Änderung der Verkehrsdarstellungen und der
Windenergiebereiche im Vergleich zur Fassung gemäß
Regionalratsbeschluss vom 23.06.2016 (Stand 2. Beteiligung)
hier: Auszug für das Gebiet des Rhein-Kreises Neuss

Ä3BT-V-KÜ-Mönchengladbach – Jüchen Nr.01

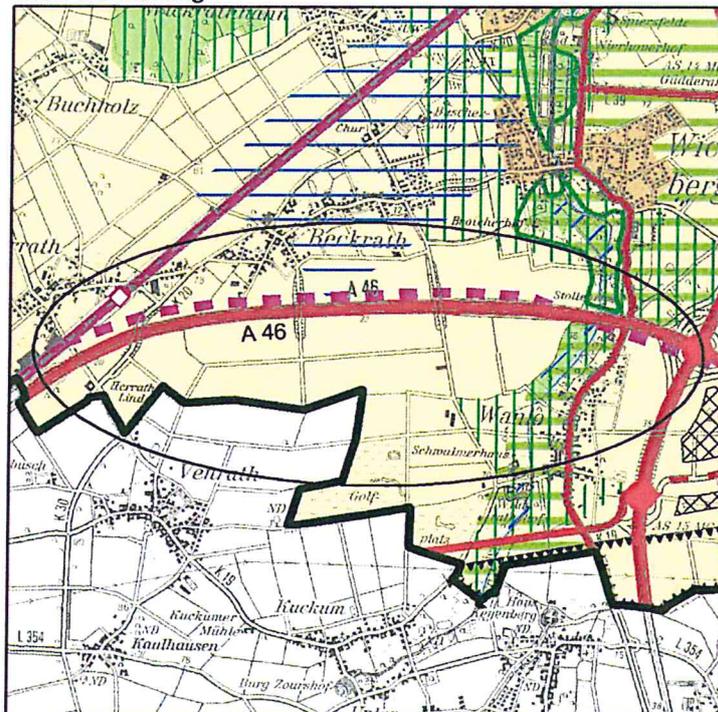
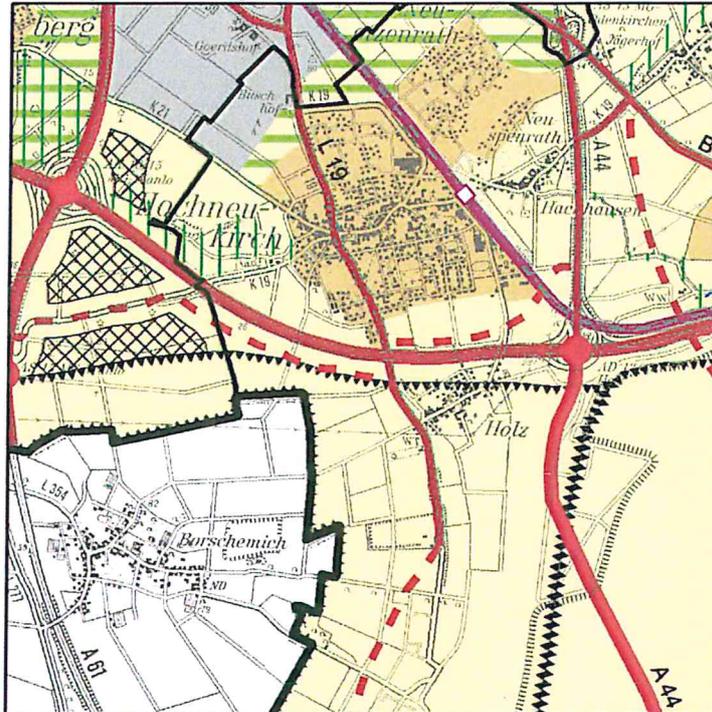
Die zeichnerische Darstellung der Rheydter Kurve mit Planzeichen 3.ba-2) erfolgt vor dem Hintergrund des mit dem Dritten Gesetz zur Änderung des Bundesstraßenverkehrsrechts am 29.12.2016 in Kraft getretenen Bedarfsplans für die

Bundesschienenwege. Dieser enthält eine neue Kategorie „Maßnahmen des potentiellen Bedarfs“. Er sieht für diese Maßnahmen vor, dass sie in den Vordringlichen Bedarf aufgenommen werden, sobald nachgewiesen ist, dass sie die Kriterien für die Aufnahme in den Vordringlichen Bedarf erfüllen. Es handelt sich damit – zusätzlich zu allen anderen Maßnahmen der Bedarfspläne – auch bei den Maßnahmen des Potentiellen Bedarfs um Bedarfsplanmaßnahmen, die gemäß den Inhalten der DVO LPIG in die zeichnerische Darstellung des Regionalplans aufzunehmen sind. Die Rheydter Kurve ist als eine derartige Maßnahme des Potentiellen Bedarfs Bestandteil des Bedarfsplans.

Die Darstellung von Bedarfsplanmaßnahmen ohne räumliche Festlegung erfolgt auf Grundlage der LPIG DVO; diese sieht vor, dass entsprechende Maßnahmen zeichnerisch in den Regionalplänen darzustellen sind. Durch die Darstellung wird gewährleistet, dass die Umsetzung der in den verkehrlichen Bedarfsplänen des Bundes und des Landes NRW verbindlich in Gesetzesform festgelegten Strecken langfristig nicht durch andere Planungen und Maßnahmen behindert wird.

Ä3BT-V-KÜ-Düsseldorf – Meerbusch Nr.01

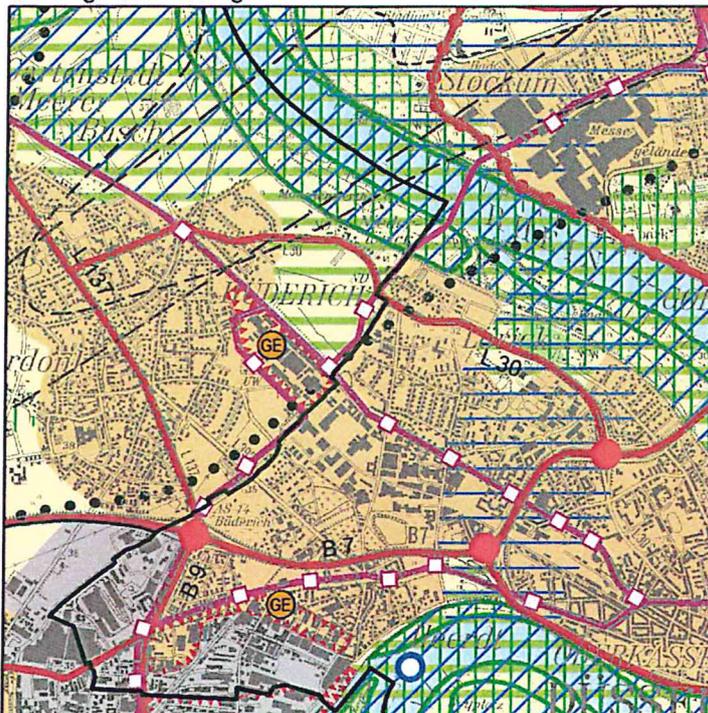
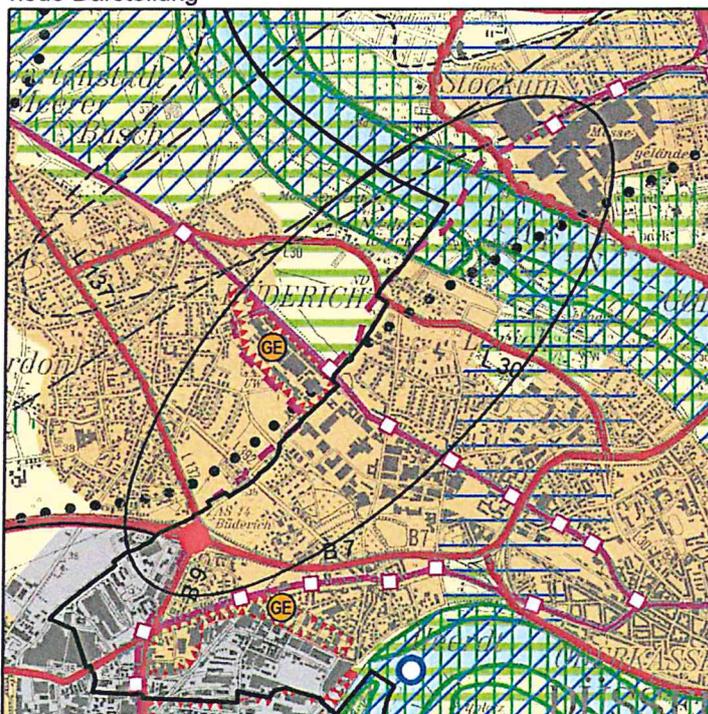
Die Darstellung von Bedarfsplanmaßnahmen ohne räumliche Festlegung erfolgt auf Grundlage der Durchführungsverordnung zum Landesplanungsgesetz (LPIG DVO);

Die hier in Rede stehende Trasse ist als Abschnitt der Trasse zwischen Ratingen-West und Neuss Bestandteil des Verkehrsinfrastrukturbedarfsplans (Teil Schiene) des Landes NRW.

Ä3BT-V-KÜ-Heiligenhaus – Ratingen Nr.01

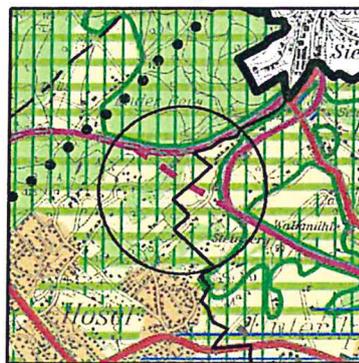
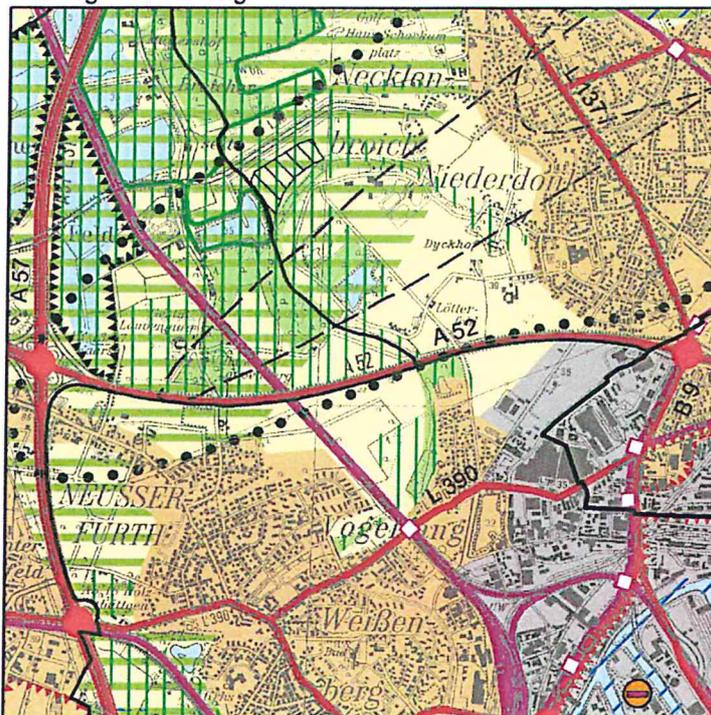
Die Darstellung von Bedarfsplanmaßnahmen ohne räumliche Festlegung erfolgt auf Grundlage der Durchführungsverordnung zum Landeplanungsgesetz (LPIG DVO); diese sieht vor, dass diese Maßnahmen zeichnerisch in den Regionalplänen darzustellen sind. Durch die Darstellung wird gewährleistet, dass die Umsetzung der in

Ä3BT-V-KÜ-Kaarst – Meerbusch Nr.01

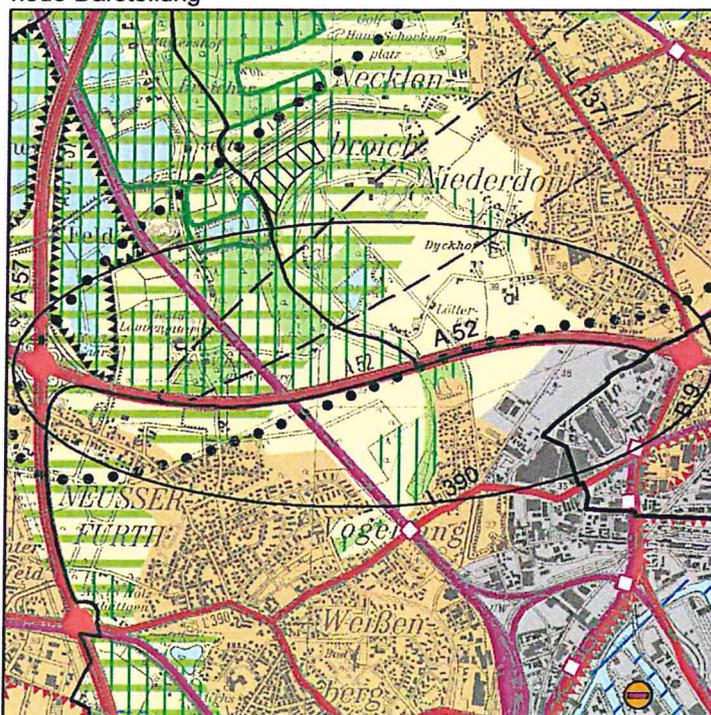
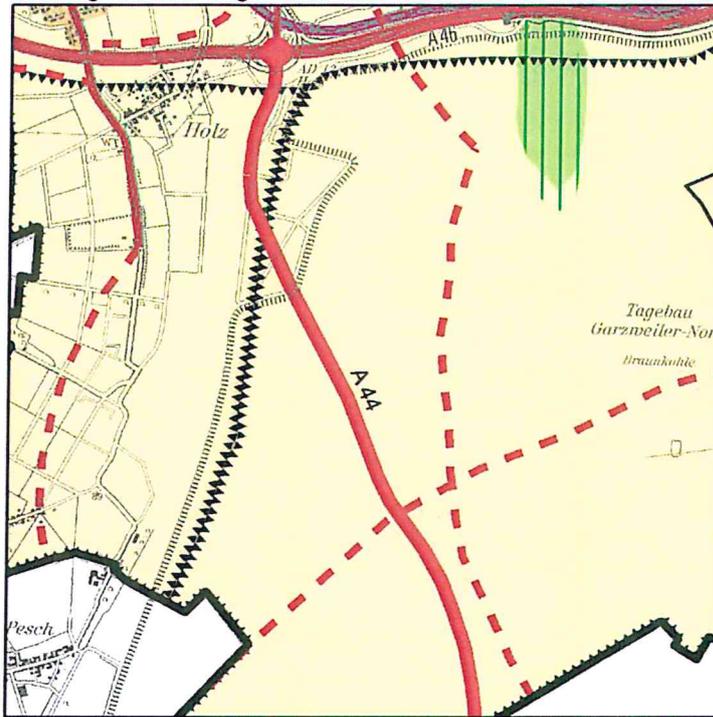
Für die Bundesautobahn A52 in den Stadtgebieten von Kaarst und Meerbusch war bisher eine zeichnerische Darstellung mit Planzeichen 3.ab-1) vorgesehen. Auf Grundlage der voranstehend beschriebenen Systematik wird die Darstellung korrigiert und eine Darstellung mit Planzeichen 3.aa-1) vorgesehen.

Ä3BT-V-KÜ-Jüchen – Grevenbroich Nr.01

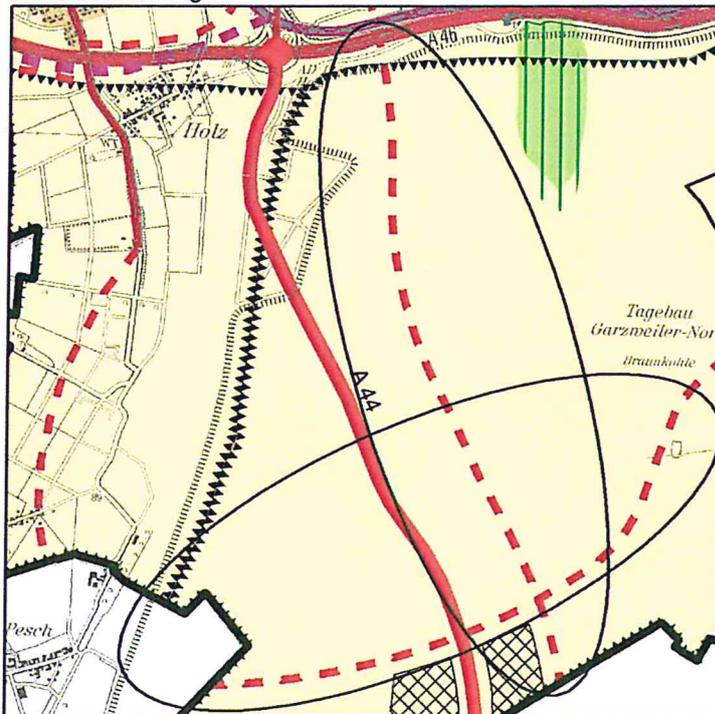
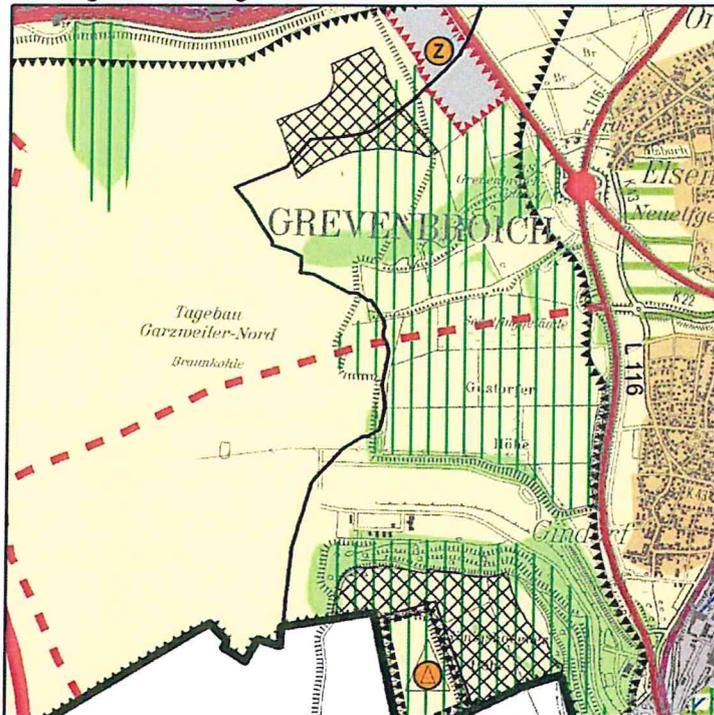
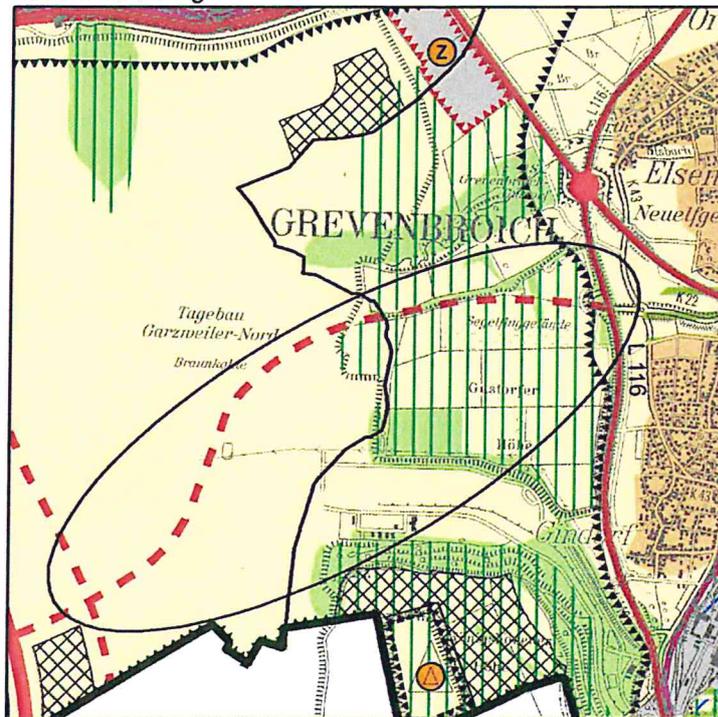
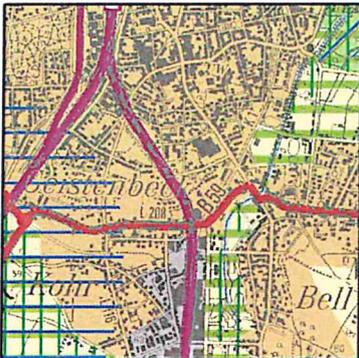
Aufgrund neuer Erkenntnisse zur Bepfanbarkeit des Tagebaugesbietes und der damit eingehenden Änderung der Windenergiebereiche (siehe hierzu Ä3BT-W-Jüchen Nr.02) wird auch die Darstellung der L31n sowie der K22n angepasst. Grundlage für

die Änderung bildet der mit dem Braunkohlenplan abgestimmte Abschlussbetriebsplan. Insofern entspricht die geänderte Trassenführung den Vorgaben des Braunkohlenplans.

Ä3BT-V-Neuss Nr.01

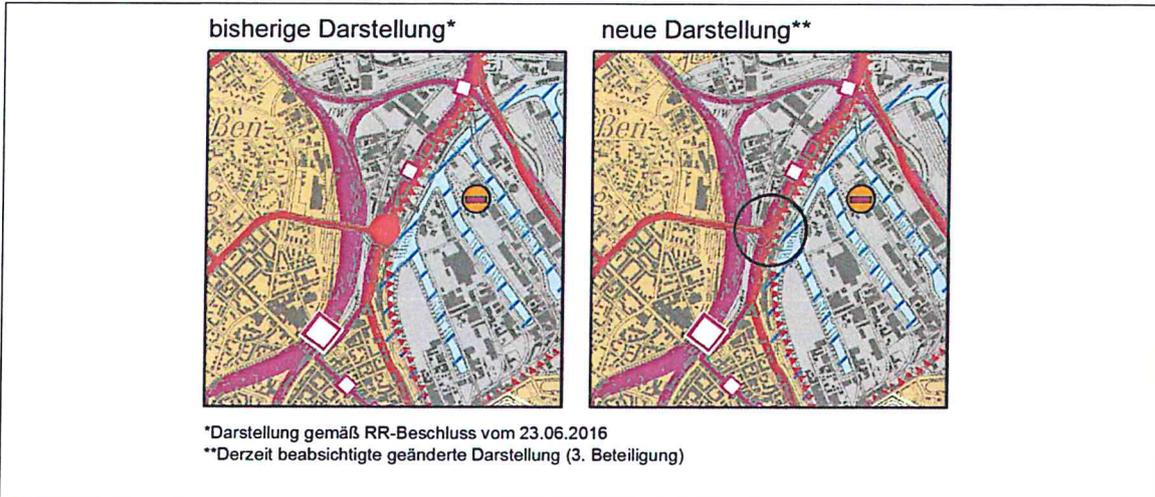
<p>*Darstellung gemäß RR-Beschluss vom 23.06.2016 **Derzeit beabsichtigte geänderte Darstellung (3. Beteiligung)</p>	
<p>Begründung: Der Regionalplan unterscheidet bei der Darstellung von Straßen entsprechend den Vorgaben der Durchführungsverordnung zum Landesplanungsgesetz zwischen Straßen für den vorwiegend großräumigen Verkehr (Planzeichen 3.aa-1) – hierzu zählen u.a. Bundesautobahnen, soweit sie vorwiegend großräumige Verkehrsfunktionen erfüllen – sowie Straßen für den vorwiegend überregionalen und regionalen Verkehr (Planzeichen 3.ab-1) – hierzu zählen u.a. Bundesautobahnen, soweit sie nicht mit Planzeichen 3.aa-1) darzustellen sind. Als Autobahnen mit vorwiegend großräumiger Verkehrsfunktion werden die Autobahnen im Planungsraum mit ein- oder zweistelliger Nummer dargestellt. Bei den Autobahnen mit dreistelliger Nummer im Planungsraum handelt es sich um vergleichsweise kürzere Strecken mit regionaler Funktion (z.B. Verbindung größerer Autobahnen oder Zubringerfunktion); diese Trassen werden mit Planzeichen ab-1) dargestellt. Für die Bundesautobahn A46 im Stadtgebiet von Neuss war bisher eine zeichnerische Darstellung mit Planzeichen 3.ab-1) vorgesehen. Auf Grundlage der voranstehend beschriebenen Systematik wird die Darstellung korrigiert und eine Darstellung mit Planzeichen 3.aa-1) vorgesehen. Bei der Löschung der Beschriftung „B1“ handelt es sich um eine nicht wesentliche Korrektur. Die Straße ist im weiteren Verlauf mit „A46“ beschriftet.</p>

Ä3BT-V-Neuss Nr.02

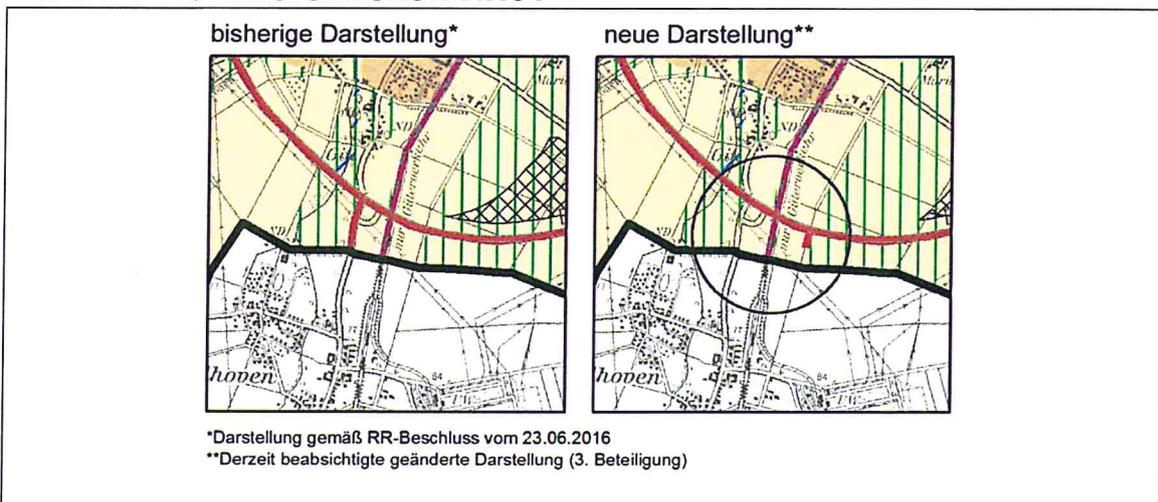
Anschlussstellen werden nur zeichnerisch dargestellt an BAB im Bestand sowie geplante Anschlussstellen an BAB, die entweder im Zuge der Bundesverkehrswegeplanung oder einer Linienbestimmung verortet wurden (diese Darstellung kommt im Entwurf nicht zur Anwendung) oder denen im Einzelfall durch das Bundesministerium für Verkehr zugestimmt wurde, nicht jedoch Kreuzungen von oder mit Bundes- oder Landesstraßen oder sonstigen regionalplanerisch bedeutsamen Straßen, da diese wesentlich zahlreicher sind und die Auffahrt auf diese Straßen daher wesentlich leichter ist. Bei BAB hingegen ist die Lage der einzelnen Anschlussstellen an das anschließende Straßennetz von wesentlicher Bedeutung sowohl für die Verkehrsströme als auch die Siedlungsentwicklung im Umfeld der Anschlussstellen. Die Korrektur der zeichnerischen Darstellung erfolgt vor dem Hintergrund dieser Darstellungssystematik. Der Verzicht auf die Darstellung im RPD führt nicht zu einer Ausschlusswirkung zur Planung oder Bau von neuen Anschlussstellen.

Ä3BT-V-Rommerskirchen Nr.01

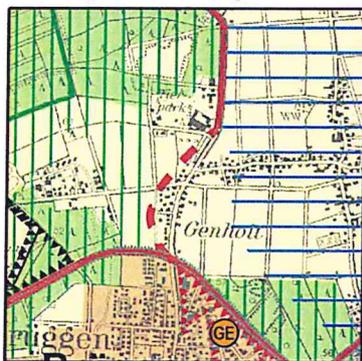
Im zweiten Entwurf des RPD (2016) wurde ein Teilstück der vorhandenen B477

zwischen der Stadtgrenze zwischen Rommerskirchen und Bergheim (Regierungsbezirk Köln) und der Ortsumgehung Rommerskirchen (B59) dargestellt, um so die zeichnerische Darstellung eines Anschlusses an die geplanten B 477n Ortsumgehung Bergheim-Rheidt zu gewährleisten.

Zwischenzeitlich ist jedoch das Gesetz zur Änderung des Bundesfernstraßenausbaugesetzes, welchem der zugehörige Bedarfsplan anhängt, am 31.12.2016 in Kraft getreten. Die Ortsumgehung Rheidt ist darin enthalten; allerdings wurde hierbei von einem weiter östlich liegenden Anschluss an die Ortsumgehung Rommerskirchen (B59) ausgegangen. Die Darstellung des RPD wird daher gegenüber dem zweiten Entwurf nochmals angepasst und die Trasse in der entsprechenden Lage mit Planzeichen 3ab-2 weiter östlich dargestellt. Hierzu wird im Übrigen auf die Ausführungen im Kapitel 7.3.2 der Begründung verwiesen. Die bestehende Bergheimer Straße (B477) wird dadurch in ihrem Bestand nicht beeinträchtigt.

Ä3BT-V-Brüggen Nr.01

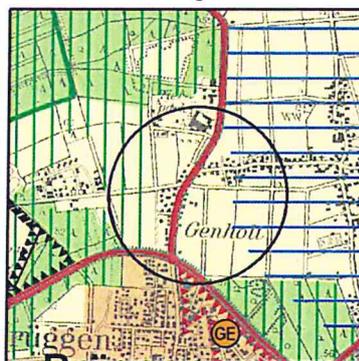
Im bisherigen Bedarfsplan des Bundes war die B221 – Ortsumgehung Brüggen-Genholt – noch enthalten, und auf dieser Grundlage erfolgte bisher auch eine Aufnahme in den Entwurf des RPD.

Der Bundestag hat am 02.12.2016 die Ausbaugesetze einschließlich der diesen als Anlagen jeweils beigefügten Bedarfspläne zum neuen Bundesverkehrswegeplan beschlossen; das Gesetz zur Änderung des Bundesfernstraßenausbaugesetzes, welchem der zugehörige Bedarfsplan anhängt, ist am 31.12.2016 in Kraft getreten.

In diesem Bedarfsplan ist die Ortsumgehung Brüggen-Genholt nicht mehr enthalten. Es wird also seitens des Bundes kein Bedarf mehr für diese Straße gesehen. Eine Darstellung als Bedarfsplanmaßnahme mit Planzeichen 3.ab-2 ist daher nicht mehr möglich.

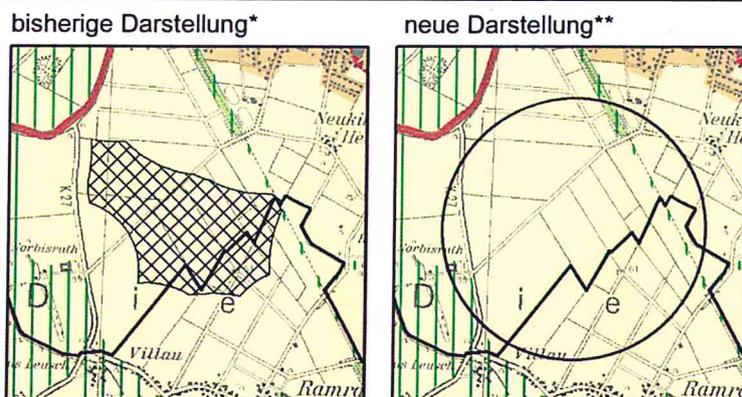
Nordöstlich des bisher geplanten Windenergiebereichs Mön_WIND_005 ist aufgrund des neuen Bedarfsplans für die Bundesschienenwege ein neuer Schienenweg im Regionalplan darzustellen. Daraus ergibt sich ein Abstandserfordernis für den Windenergiebereich gemäß Kap. 7.2.15. Anlage 1 W.R.13 der Begründung zum 2. Entwurf. Dieses wurde bei der geänderten Darstellung entsprechend umgesetzt und der Bereich 005 im Nordosten etwas verkleinert in 005-A (005-B fällt weg).

Ä3BT-W-KÜ-Grevenbroich – Rommerskirchen Nr. 01

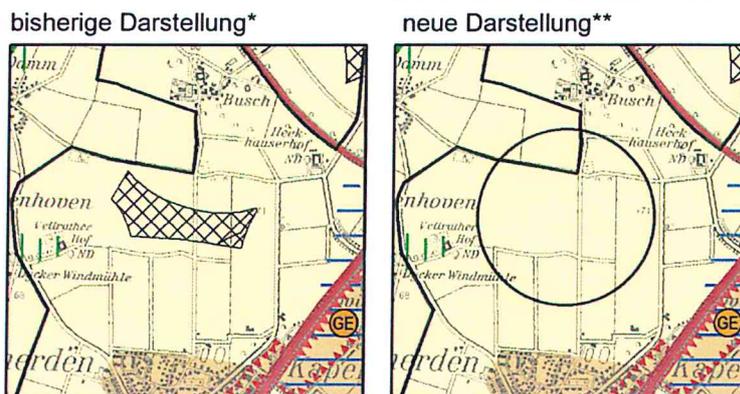
Die Planänderung (Streichung von Grev_WIND_003 und Rom_WIND_022-A) ergibt sich aus einem Bündel von Argumenten, die alleine nicht tragen würden, aber in der Summe schon:

- Es ist innerhalb des Stadtgebietes von Grevenbroich und auch des Gebietes von Rommerskirchen unter Einbeziehung des Umfeldes einer der landschaftlich hochwertigsten Standorte.
- Umgebend sind gleich mehrere kulturlandschaftlich und historisch wertvolle Gebäude und Bereiche (Schloss, Kloster, Haus Horr, Hofanlagen, Bahndamm) vorhanden, die in ihrer Wahrnehmung gestört werden würden.
- In diesem Kontext wird auch auf die bereits in der 2. Fassung der Begründung vermerkte sehr kritische Stellungnahme des Landschaftsverbandes Rheinland vom 27.03.2015 zu „Windenergiebereichen südlich Neukirchen“ verwiesen (wenngleich sich diese auf den noch etwas größeren Windenergiebereich dort aus der 1. Beteiligung bezog).

- Es ist ein Raum mit starker Erholungsnutzung.
- Es besteht keine nennenswerte Vorbelastung.
- In Grevenbroich sind in Relation zum kommunalen Gebiet relativ viele Bereiche vorgesehen und es gäbe kaum größere Bereiche im Osten rund um die zentralen Ortslagen, von denen WEA nicht deutlich wahrnehmbar wären.

Ä3BT-W-Grevenbroich Nr. 01

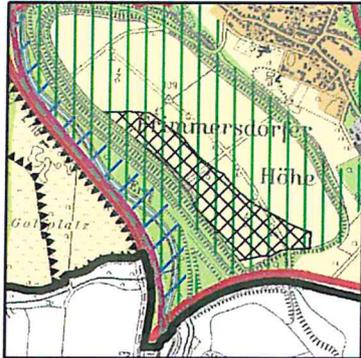
Gründe für die Streichung sind, dass der Bereich (Grev_WIND_001 und Grev_WIND_035) relativ nah an einem nordöstlich gelegenen kommunenübergreifenden Windenergiebereich und dort zum Teil auch bestehenden Anlagen liegt. Aufgrund der Vorbelastung und der Größe hat dieser nordöstliche Bereich Priorität.

Auf Grev_Wind_001 und Grev_Wind_035 soll in Abänderung der bisherigen Bewertung verzichtet werden, damit nicht mit und für einen relativ kleinen Windenergiebereich eine zusätzliche Belastung im nordwestlichen kommunalen Gebiet entsteht. In dieser Entscheidung geht ein, dass rund um die ASB in Grevenbroich weiterhin bereits relativ viele Windenergiebereiche vorgesehen sind und insoweit nur wenige Standorte gegeben sind, von denen aus WEA nicht wahrnehmbar sind. Hier soll die Entscheidung gegen die ohnehin nur wenige WEA zulassenden Bereiche (Flächengröße und Richtfunktthematik; Thema in V-1152-2015-03-26/61-A, V-1152-2016-10-04/53) Grev_Wind_001 und Grev_Wind_035 zur Entlastung in einem landschaftlich werthaltigen Bereich beitragen. Denn z.B. auch das Schloß Dyk und das Kloster Sank Niklas profitieren von dieser Entscheidung – wenngleich das alleine nicht für eine Streichung gereicht hätte.

Ä3BT-W-Grevenbroich Nr. 02

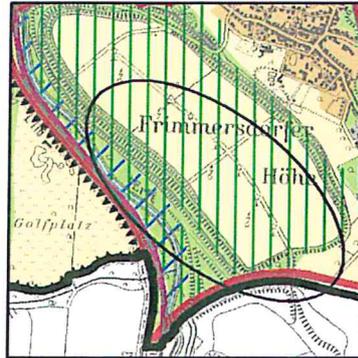
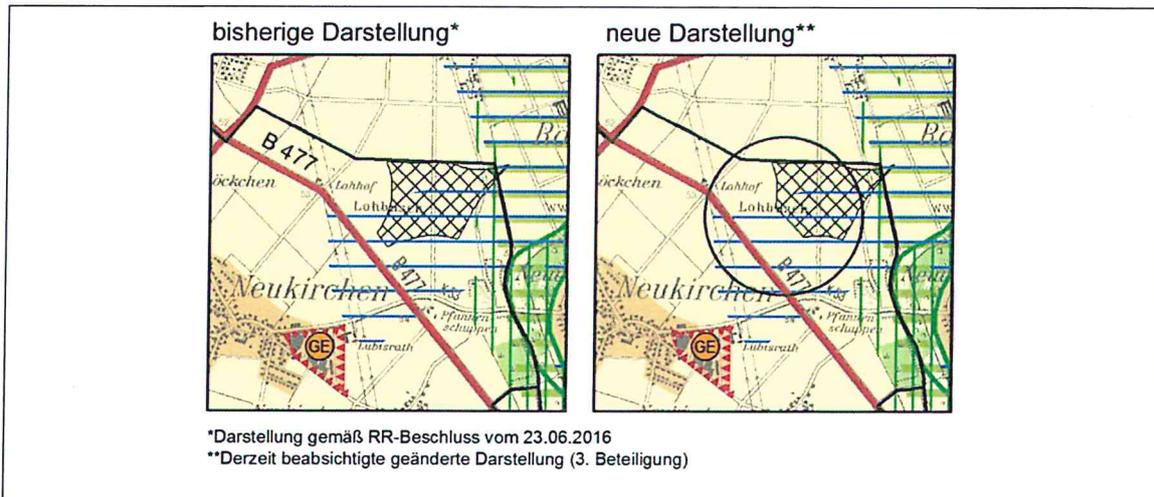
Eine Regionalplandarstellung als Vorranggebiet birgt ggf. Gefahren für den Testfeldbetrieb beim Austausch von WEA, da bei einer BImSchG-Genehmigung nach dem „Windhundprinzip“ ggf. auch Standorte im regionalplanerischen Vorranggebiet aber jenseits der vom Testfeldbetrieb her vorgesehenen Standorte zugelassen werden könnten.

Das würde den Testfeldbetrieb stören und dies soll verhindert werden. Denn der Testfeldbetrieb ist hier gewichtiger (Wertschöpfung und Bedeutung für den generellen Ausbau der Windenergienutzung über den Standort hinaus), als die Argumente, die für eine Darstellung sprechen (u.a. lokale Sicherung der Fläche für Zwecke der klimaschonenden Windenergienutzung per RPD; siehe Kap. 7.2.15 der Begründung zum 2. Entwurf).

Daher wird auf die Darstellung von Grev_WIND_011 und Grev_WIND_037 verzichtet, denn die insoweit unkritischen Bereiche im engeren Bereich des Testfeldes wären unter 10 ha groß und dies ist auf der Ebene der Regionalplanung zu gering (siehe Begründung, die Teil der Unterlagen zur abgeschlossenen 2. Beteiligung war).
